Montaż instalacji PV na dachu oraz remont pokrycia dachowego  
Gmachu Elektrotechniki Politechniki Warszawskiej,  
00-661 Warszawa, ul. Koszykowa 75.

### Nr sprawy WE.ZP.261.14.2023

#### Informacja o pytaniu do SWZ

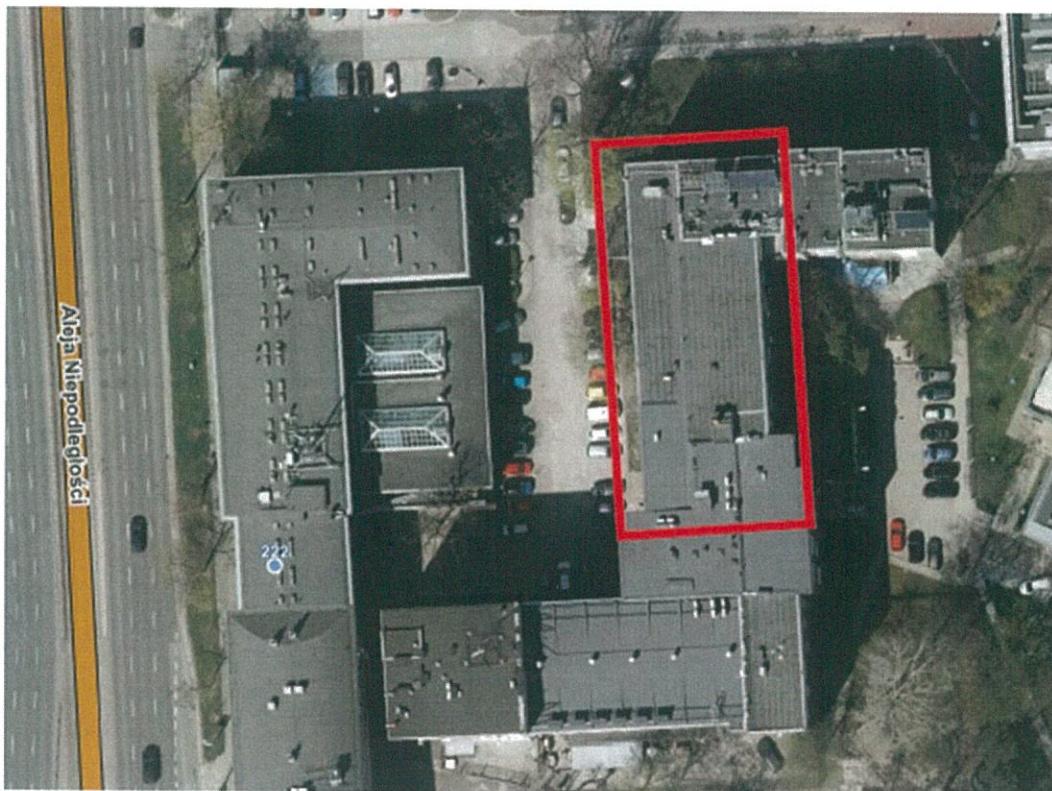
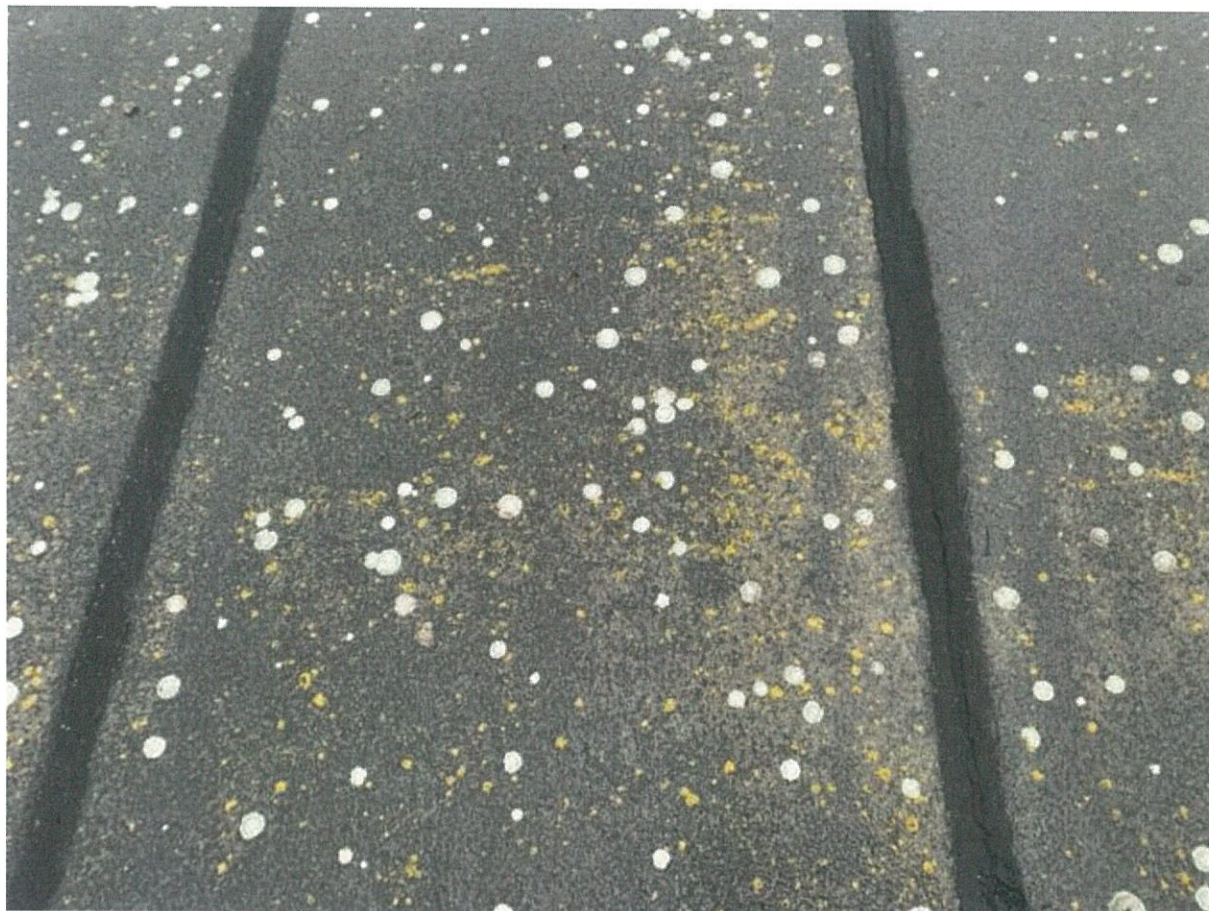
Proszę o udostępnienie zdjęć dachu, szczególnie miejsc uszkodzeń.

**Odpowiedź na pytanie:** Wykonanie remontu pokrycia dachowego na Gmachu Elektrotechniki ma na celu zabezpieczenie przed ewentualnymi przeciekami po wykonaniu instalacji PV. Obecne pokrycie jest w dobrym stanie, ale po zaleceniach projektanta, została podjęta decyzja, aby położyć nowe pokrycie papy, w celu uniknięcia późniejszego kładzenia izolacji po montażu paneli PV – co powodowało trudniejsze kładzenie papy i uzyskania pewniejszej szczelności. Obecna powierzchnia nie ma uszkodzeń.
